Neubau Kita Königsgarten
Hauptstraße 17-19, Geb. 6329, 55120 Mainz

Ausführungsplanung Kältetechnik Grundriss OG			
Projektnummer: EQ_Kita_I	Gesamt: Kältetechnik	Zeichnungsnummer: 2	Index: A
Verfasser: Ch. Nikoley	Datum: 16.03.2026	Blatt: A0	Maßstab: 1:100

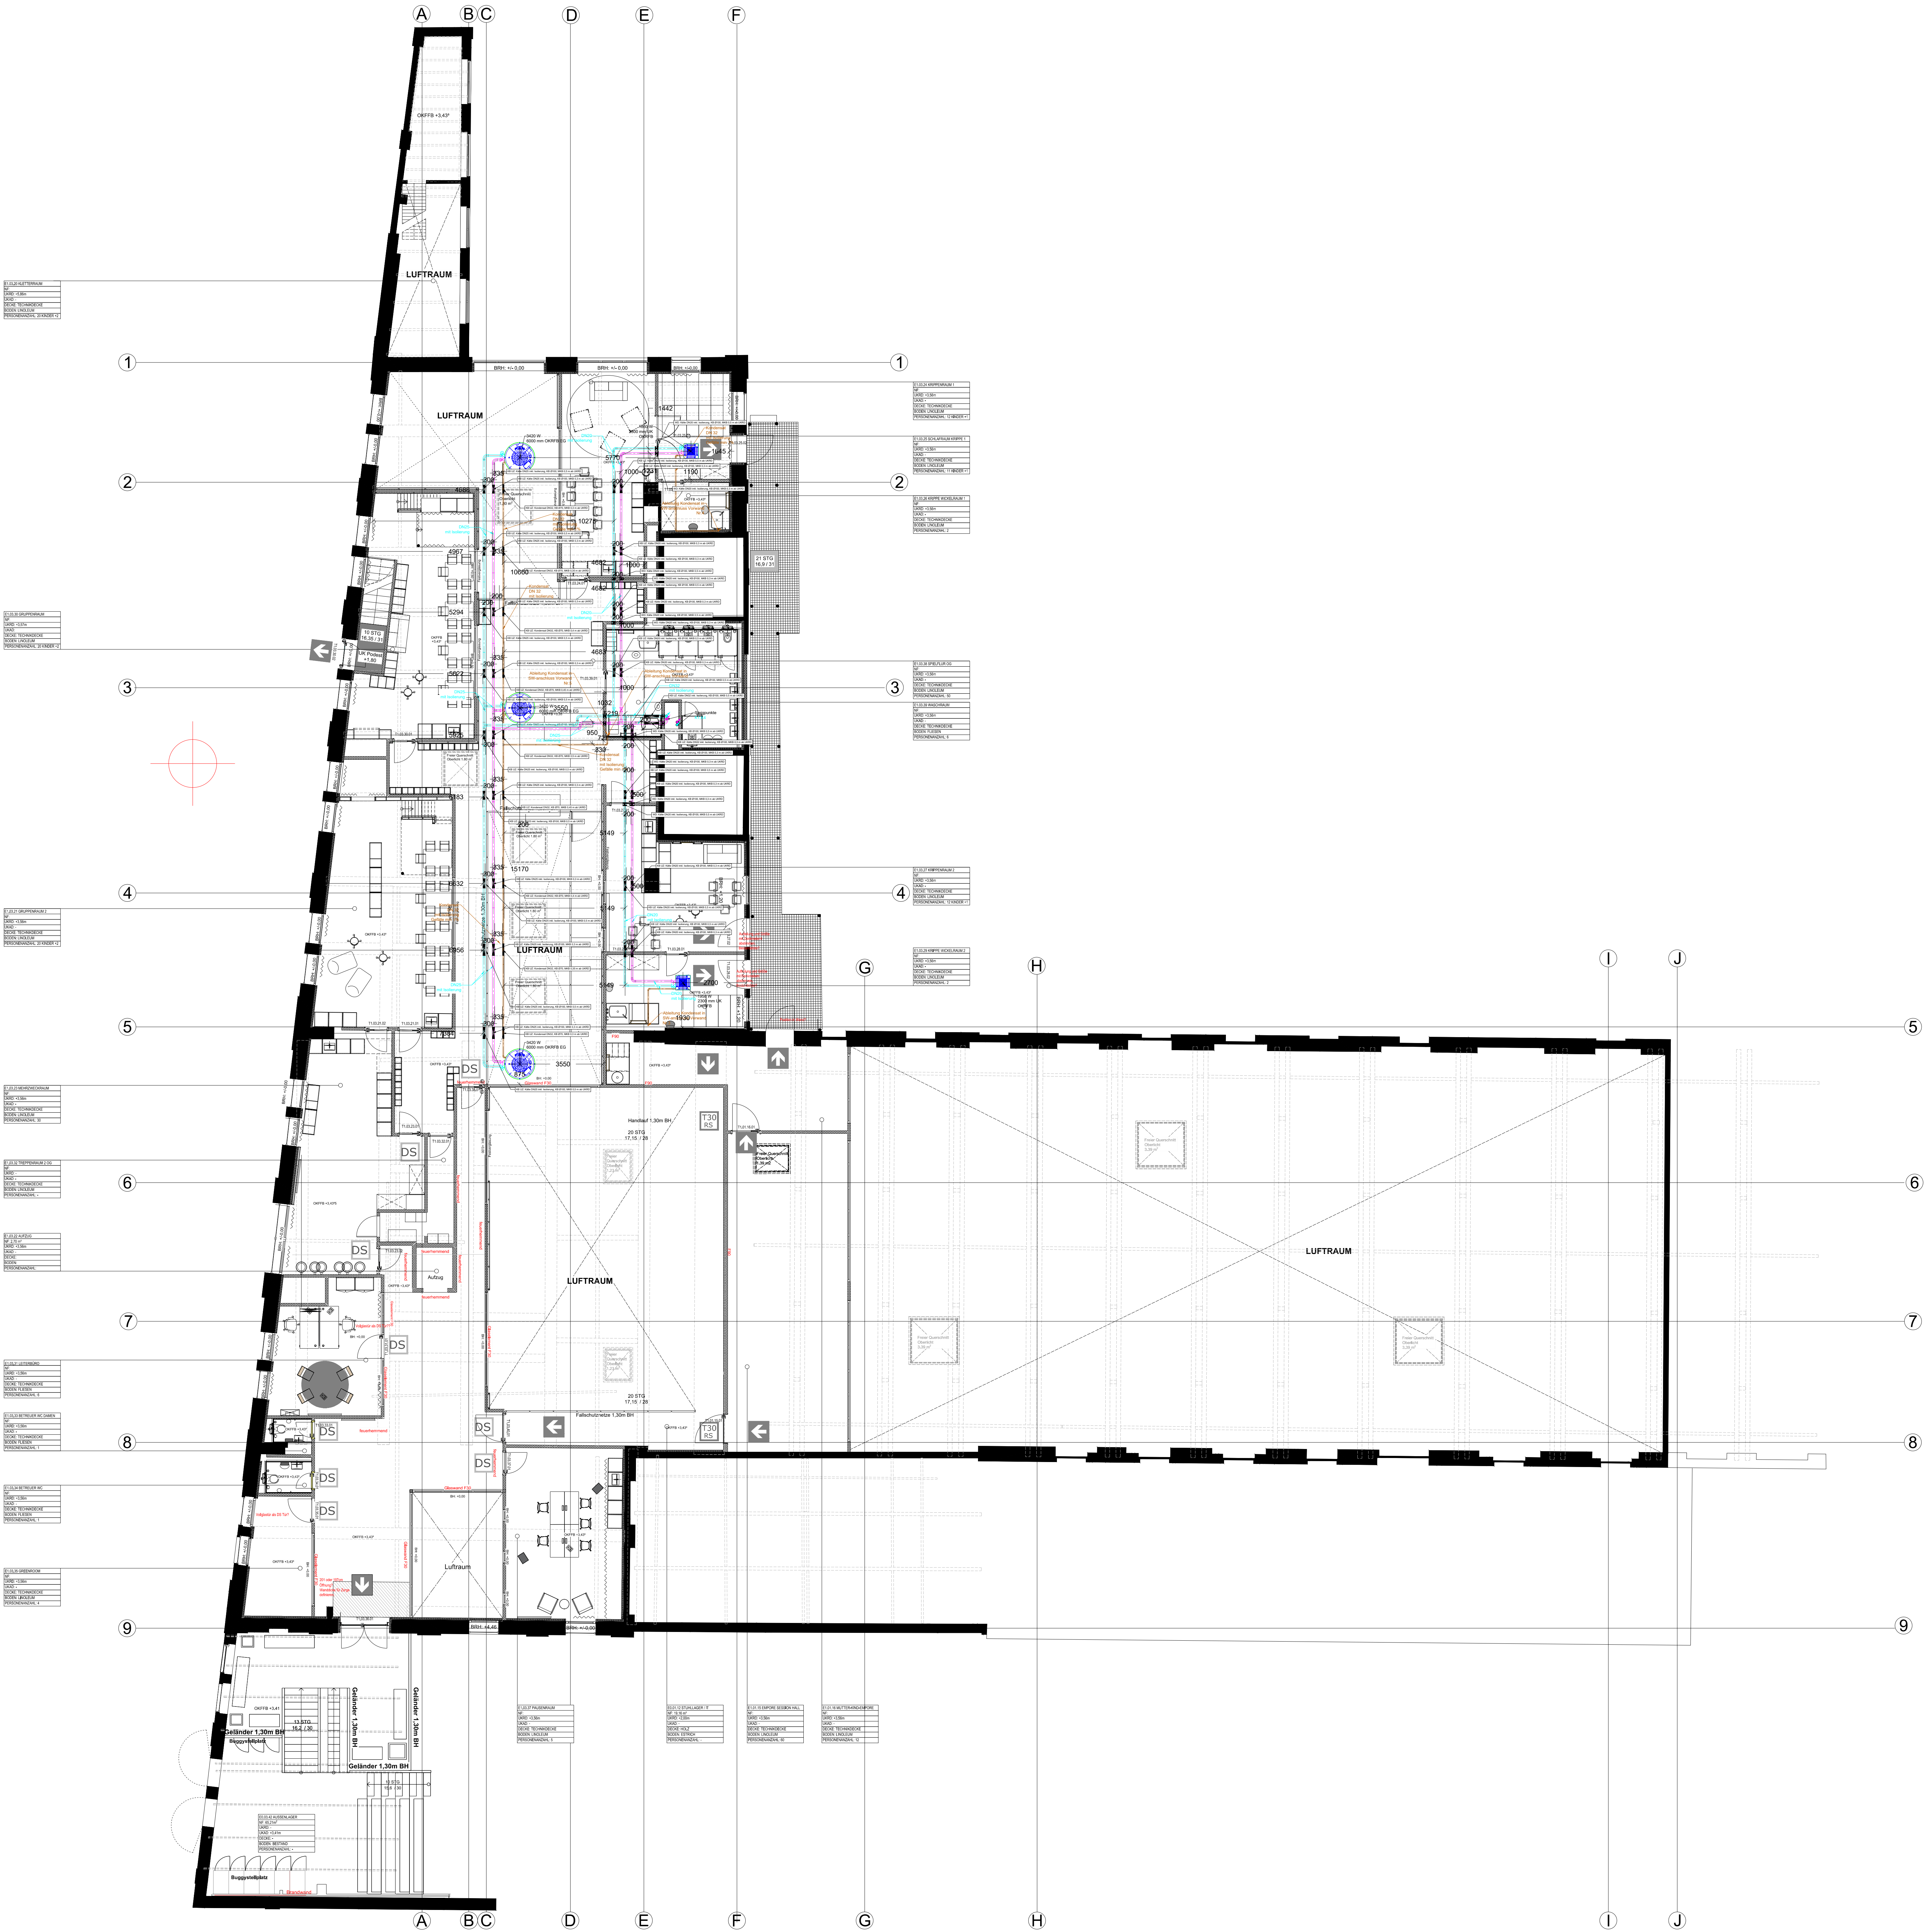
Hinweis:
Der vorliegende Plan wurde anhand des
Architektengrundrisses Index H Stand 09.06.2026
erstellt.
Alle TGA-relevanten Bauteilpositionen wie Kanal- und
Rohrleitungsführung, sowie Anschlüsse, Trassen,
Heizkörperpositionen, Höhenangaben etc. wurden
entsprechend des neuen Planstandes
(Architektengrundriss Index H) aktualisiert.

A	Anpassung TGA-Planung an Architektengrundriss Index H vom 09.06.2026	17.07.2026	CN
Index:	Änderung:	Datum:	Gezeichnet:
